Anlage 1 Blendgutachten

Gutachten
G21/2012
zur Frage der eventuellen Blend- und Störwirkung von Lokführern
durch eine neben einer Bahnstrecke bei Nemsdorf-Göhrendorf
installierte Photovoltaik-Anlage

Z u s a t z s t e l l u n g n a h m e
zu Gutachten G21/2012 zur Frage der eventuellen Blend-
und Störwirkung von Lokführern durch eine neben einer Bahnstrecke
bei Nemsdorf-Göhrendorf installierte Photovoltaik-Anlage

Bild 1: Schematische Darstellung der 5 Teilflächen der geplanten PV-Anlage.
A bis H: Bewertungspunkte der Teilanlagen 4 und 5;
Br. Brücke über der Bahntrasse;
Abschirmung der PV-Teilanlage notwendig möglich

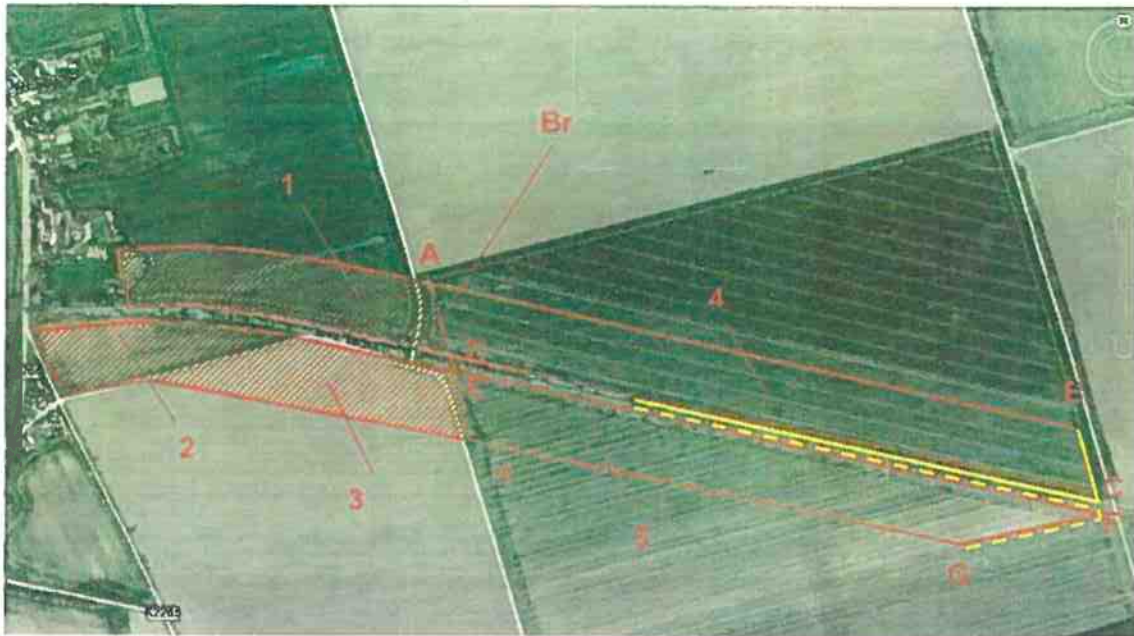
Die geplante PV-Anlage wird unmittelbar nördlich und südlich der Bahnstrecke Merseburg-Querfurt installiert und besteht nach momentanem Planungsstand aus fünf Teilflächen (s. Bild 1). Die Bahntrasse verläuft in Höhe der PV-Anlage in einem Winkel $\alpha = 103^\circ$ (Fahrtrichtung Ost) bzw. 283° (Fahrtrichtung West). Bei Bahn-km 27,0 beschreibt die Trasse eine leichte Kurve und verläuft bis Langeneichstädt in einem Winkel $100^\circ/290^\circ$. Die Geländeoberkante (GOK) der Bahntrasse über Normalnull (NN) beträgt im Osten bei Langeneichstädt ca. 192 m, steigt in Richtung Westen auf bis zu 198 m an und liegt am westlichen Ende der PV-Anlage, bei Erreichen des Ortes Nemsdorf-Göhrendorf, bei ca. 196 m. Das PV-Gelände liegt am östlichen Ende bei ca. 198 m, steigt in Richtung Westen etwa in Höhe der Brücke über die Bahntrasse (Bahn-km 27,95; s. Markierung Br in Bild 1) auf bis zu ca. 203 m im Norden und ca. 204 m im Süden an, um dann weiter in Richtung Westen wieder um ca. 5 m bis 7 m abzufallen. Die Bahntrasse liegt von Nemsdorf-Göhrendorf aus bis ca. 350 m hinter der Brücke, bei Bahn-km 27,6, in einem Einschnitt, der auf beiden Seiten von hohen Bäumen bestanden ist. Einschnitt und Bäume verhindern den Einblick von der Trasse auf die Teilflächen 1 bis 3. Weiter in Richtung Osten befinden sich dann einzelne Büsche zwischen Bahntrasse und PV-Anlage, die den Einblick auf die PV-Anlage aber nicht vollständig verhindern. Von Osten kommend, hat man wegen des Hügelrückens in Höhe der Brücke ebenfalls keinen Einblick auf die Teilanlagen 1 bis 3. Für die Blenduntersuchungen müssen daher nur die Teilanlagen 4 und 5 berücksichtigt werden. In Bild 1 sind die Teilanlagen 1 bis 3 rot schraffiert, die Teilanlagen 4 und 5 rot umrandet eingezeichnet.

Die südlich der Bahntrasse gelegene Teilanlage 5 muss, wenn die Modultische um 13° gedreht werden, **nicht** zusätzlich abgeschirmt werden. Wenn man allerdings bei der Ausrichtung $0^\circ/180^\circ$ der Modultische bleiben will, muss auch diese Teilanlage gegen Einblick von der Bahntrasse aus abgeschirmt werden (s. gelbe gestrichelte Linie in Bild 1).

Zu den Teilflächen 1 bis 3 besteht von der Bahntrasse aus kein Einblick, Blendung eines Lokführers kann nicht auftreten. Der Einblick von der Bahntrasse zur nordwestlichen Teilanlage 4 muss durch einen 3 m hohen, blickdichten Zaun oder durch Pflanzung einer 3 m hohen Hecke verhindert werden, dann erzeugt auch diese Teilanlage keine Blendung. Sonnenlichtreflexion und damit Blendung eines Lokführers von der südwestlichen Teilanlage 5 kann verhindert werden, wenn die Modultische nicht in Ost-West-Richtung ausgerichtet, sondern um 13° im Uhrzeigersinn, parallel zur Ausrichtung der Bahntrasse bzw. der Längsachse der Teilanlage, gedreht werden. Alternativ kommt auch hier die Abschirmung durch einen blickdichten Zaun oder einer Hecke von 3 m Höhe in Betracht.

Bild 3: Monatlicher Sonnenstand (Sonnenhöhe und -richtung; rote Linien) für Nemsdorf-Göhrendorf

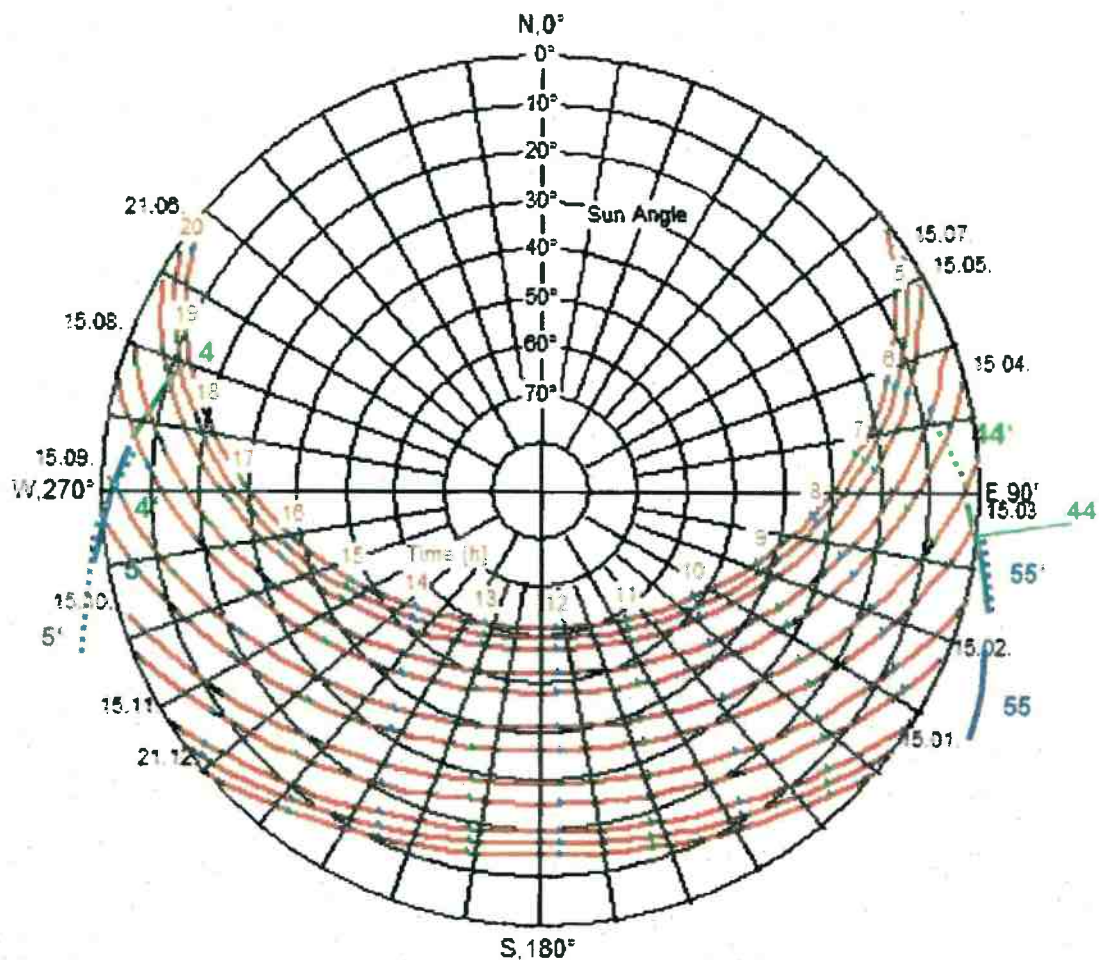
Die für die geplante Ausrichtung der Modultische $\nu = 0^\circ/180^\circ$ ermittelten γ -Kurven sind in Bild 3 als durchgezogene Kurven eingetragen. In Fahrtrichtung West haben die γ -Kurven für beide Teilanlagen (Kurven 4 und 5) Schnittpunkte mit den roten Sonnenstandslinien, Sonnenlicht kann damit zum Lokführer reflektiert werden, und zwar ca. vom 13. 4. bis 2. 9. (Teilanlage 4) bzw. ca. vom 12. 3. bis 12. 4. sowie vom 4. 9. bis 2. 10. (Teilanlage 5), gegen 18.00 Uhr bis 18.30 Uhr (jeweils MEZ). In Fahrtrichtung Ost hat nur die γ -Kurve für die Teilanlage 4 (Kurve 44) Schnittpunkte mit den Sonnenstandslinien, Sonnenlicht kann in der Jahreszeit ca. vom 12. 3. bis 25. 3. und 18. 9. bis 3. 10. gegen 6.30 Uhr MEZ zum Lokführer reflektiert werden. Die γ -Kurve für die Teilanlage 5 (Kurve 55) liegt unterhalb des Polardiagramms, sie hat keine Schnittpunkte mit den Sonnenstandslinien, Sonnenlicht kann nicht zum Lokführer reflektiert werden. Wenn γ -Kurven unterhalb des Polardiagramms liegen, kann rechnerisch nur bei negativen Sonnenständen (die Sonne steht unterhalb des Horizonts) Sonnenlicht ins Auge eines Lokführers reflektiert werden. In der Realität bedeutet diese Aussage, dass das Sonnenlicht immer weit über die Lok hinweg reflektiert wird.

Die Blickwinkel θ des Lokführers zum jeweils betrachteten Bewertungspunkt der PV-Anlage betragen überwiegend weniger als 5° ; das bedeutet, dass der Lokführer nicht die Möglichkeit hat, das reflektierte Sonnenlicht durch eine Sonnenblende oder andere Hilfsmittel „auszublenden“, da er ja die vor ihm liegende Strecke und evtl. vorhandene Signale beobachten muss. Die Intensität des reflektierten Sonnenlichts - es handelt sich um einen Zeitraum 1 bis 1,5 Stunden vor Sonnenuntergang - ist so hoch, dass tatsächlich mit einer Blendung eines Lokführers gerechnet werden muss.

zeigersinn zu drehen; dann entspricht die Ausrichtung der Modultische der Ausrichtung der Trasse bzw. der Richtung der Längsachsen der Teilanlagen 4 und 5. Die für die Ausrichtung $\nu = 13^\circ/193^\circ$ ermittelten γ -Kurven sind in Bild 3 als punktierte Kurven (Kurven 4' bis 55') eingezeichnet. In Fahrtrichtung West wird von Teilanlage 4 (Kurve 4') nach wie vor das Sonnenlicht zur PV-Anlage reflektiert, wenn auch zu anderen Jahreszeiten. Die γ -Kurve 5' für Teilanlage 5 liegt jetzt unterhalb des Polardiagramms, Sonnenlicht kann nicht mehr das Lokführerauge erreichen. In Fahrtrichtung Ost bleibt die γ -Kurve 55' für die Teilanlage 5 außerhalb des Polardiagramms; während sich bei Teilanlage 4 (Kurve 44') die Situation sogar verschärft, weil Sonnenlicht jetzt in einem größeren Jahreszeitanteil und mit höherer Intensität (die Sonne würde jetzt höher am Himmel stehen) zum Lokführer reflektiert wird. Wollte man auch bei Teilanlage 4 Sonnenlichtreflexion in Richtung Lokführer vermeiden, müssten die Modultische um mindestens 12° **gegen** den Uhrzeigersinn gedreht werden. Dies ist technisch zwar möglich, aber wegen der dann nicht mehr vorhandenen Südausrichtung der Module verringert sich der Energieertrag und wegen des dann vorhandenen Winkels von 25° zwischen Modultischausrichtung und der Längsachse der Teilanlage könnte man weniger Modultische installieren; damit würde die gesamte Anlage unwirtschaftlich werden.

Deshalb muss dafür gesorgt werden, dass das Sonnenlicht in andere, ungefährlichere Richtungen reflektiert wird oder die PV-Anlage muss so abgeschirmt werden, dass das Sonnenlicht das Lokführerauge nicht erreichen kann. Eine Änderung des Neigungswinkels ε der Module hat nur marginale Änderung der Richtung des reflektierten Sonnenlichts zur Folge und ist daher nicht zielführend. Die einfachste Maßnahme, eine merkliche Änderung der Reflexionsrichtung zu erreichen, besteht darin, die Ausrichtung der Modultische zu ändern. Es bietet sich an, die Modultische um 13° im Uhr-

Die Drehung der Modultische um 13° im Uhrzeigersinn ist also bei Teilanlage 4 kontraproduktiv, bei der Teilanlage 5 aber erfolgreich und durchaus sinnvoll, da zwar auch hier ein Ertragsverlust eintritt, der aber durch die größere Anzahl von Modultischen kompensiert werden kann (Ausrichtung Modultisch entspricht dann Ausrichtung der Längsachse!). In den folgenden Abschnitten werden die γ -Flächen für die gesamten Teilanlagen 4 und 5 berechnet um festzustellen, ob eine Abschirmung der Teilanlagen gegenüber dem Lokführer sinnvoll und möglich ist und ob die Drehung der Modultischausrichtung für die gesamte Teilanlage 5 zielführend ist.

Bild 4: Monatlicher Sonnenstand für Nemsdorf-Göhrendorf

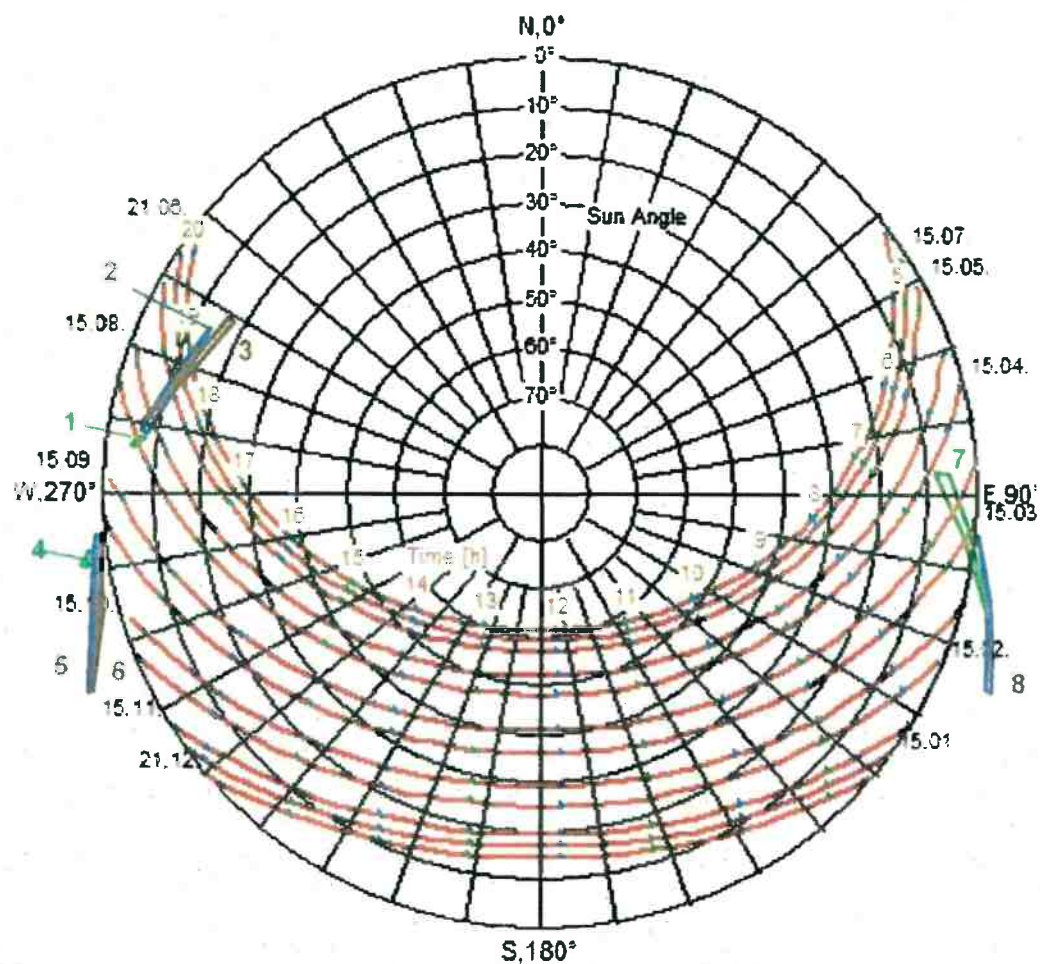
In Bild 4 sind die γ -Flächen für die Teilanlagen 4 und 5 für drei Entfernungen der Lok von der PV-Anlage eingetragen (γ -Flächen 1 bis 6). Von Teilanlage 4 mit der Ausrichtung der Modultische $0^\circ/180^\circ$ wird bei **jeder** Entfernung der Lok Sonnenlicht zum Lokführer reflektiert, und zwar etwa in der Jahreszeit vom 10. April bis 10. September (γ -Flächen 1 bis 3). Von Teilanlage 5 mit der Ausrichtung der Modultische $13^\circ/193^\circ$ wird bei **keiner** Entfernung der Lok Sonnenlicht zum Lokführer reflektiert (γ -Flächen 4 bis 6). Damit werden die Ergebnisse des Abschnittes 7.1.1 untermauert. Die nördlich der Bahntrasse gelegene Teilanlage 4 muss gegen einen Einblick von der Bahntrasse aus abgeschirmt werden. Dies kann geschehen, indem die Zäune an der östlichen Begrenzung dieser Teilanlage, zwischen den Eckpunkten B und C in Bild 1, und an der südlichen Begrenzung von Punkt C parallel zur Bahntrasse bis zum Beginn der hohen Bäume (s. gelbe durchgezogene Linie in Bild 1) bis zu einer Höhe von 3 m blickdicht ausgeführt werden oder indem dort eine 3 m hohe Hecke gepflanzt wird. Da die Reflexion in der Vegetationsperiode auftritt, kann die Hecke aus laubabwerfenden Gehölzen bestehen.

Da die PV-Anlage erst sichtbar wird, wenn ein Zug den Geländeeinschnitt durchfahren hat, genügt die Berechnung für die Sichtbedingungen eines Lokführers, dessen Zug sich gerade am Ende dieses Einschnittes befindet. Die Flächen 7 und 8 in Bild 4 zeigen die γ -Flächen für diese Situation. Im März und April sowie September und Oktober wird Sonnenlicht von der Teilanlage 4 zum Lokführer reflektiert (γ -Fläche 7), was durch die im vorigen Abschnitt genannte Abschirmung verhindert werden kann. Von keinem Punkt der Teilanlage 5 wird Sonnenlicht zum Lokführer reflektiert (γ -Fläche 8), die zur Verhinderung der Sonnenlichtreflexion in Fahrtrichtung West notwendige Drehung der Modulausrichtung um 13° wirkt sich in Fahrtrichtung Ost nicht nachteilig aus.

Bild 1: Schematische Darstellung der 5 Teilflächen der geplanten PV-Anlage.
 Br: Brücke über der Bahntrasse;
 Abschirmung der PV-Teilanlage notwendig
 möglich

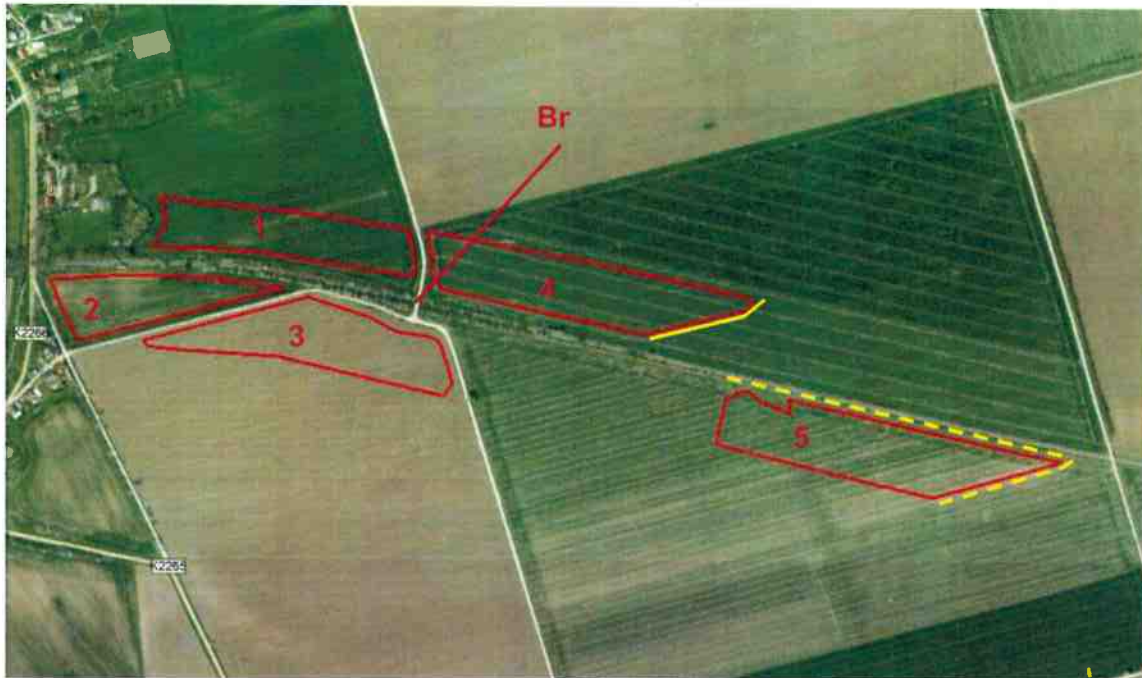
Die Fa. Juwi teilt nunmehr mit, dass die Gesamtfläche der PV-Anlage gegenüber der ursprünglichen Planung reduziert worden ist. Die neuen Flächen sind in Bild 1 dargestellt. Es stellt sich erneut die Frage, ob eine Abschirmung einzelner Teilflächen notwendig ist.

- Die drei Teilflächen 1, 2 und 3 (s. Bild 1) westlich der Brücke müssen nicht abgeschirmt werden, weil von diesen Flächen kein reflektiertes Sonnenlicht das Lokführerauge erreicht.
- Die Teilfläche 4 muss am östlichen Rand durch einen 3 m hohen Zaun oder eine 3 m hohe Hecke abgeschirmt werden (s. gelbe, durchgezogene Linie in Bild 1). Der südliche Rand muss jedoch keine Abschirmung erhalten; die verbliebene Länge dieser Strecke ist durch Bäume bzw. Buschwerk gegen Einblick von der Bahntrasse geschützt. Weggefallen ist der Anteil dieser Teilfläche, der gemäß ursprünglicher Planung hätte abgeschirmt werden müssen. Eine Verhinderung

- Reflexion von Teilfläche 5 in Richtung Lokführer kann verhindert werden, wenn die Modultische nicht in Ost-West-Richtung ausgerichtet, sondern um 13° im Uhrzeigersinn, parallel zur Ausrichtung der Bahntrasse bzw. der Längsachse der Teilanlage, gedreht werden. Alternativ kommt auch hier die Abschirmung durch einen blickdichten Zaun oder einer Hecke von 3 m Höhe in Betracht (s. gelbe, unterbrochene Linie in Bild 1). Die Reduzierung auch dieser Teilfläche bewirkt eine Reduzierung der Länge der Abschirmung des nördlichen Randes, verglichen mit der ursprünglichen Planung.

Die Reduzierung der Grundfläche der PV-Anlage bewirkt eine Verkürzung der Länge der notwendigen Abschirmung. Alle übrigen Aussagen des o.a. Gutachtens bleiben erhalten. Bei Durchführung der vorgeschlagenen Abschirmmaßnahmen tritt keine Blendung eines Lokführers auf, insgesamt kann eine Gefährdung des Zugverkehrs durch die geplante Photovoltaik-Freiflächenanlage in Nemsdorf-Göhrendorf dann mit an Sicherheit grenzender Wahrscheinlichkeit ausgeschlossen werden. Von daher ist gegen die Errichtung der Anlage nach Durchführung der vorgeschlagenen Abschirmmaßnahmen nichts einzuwenden.
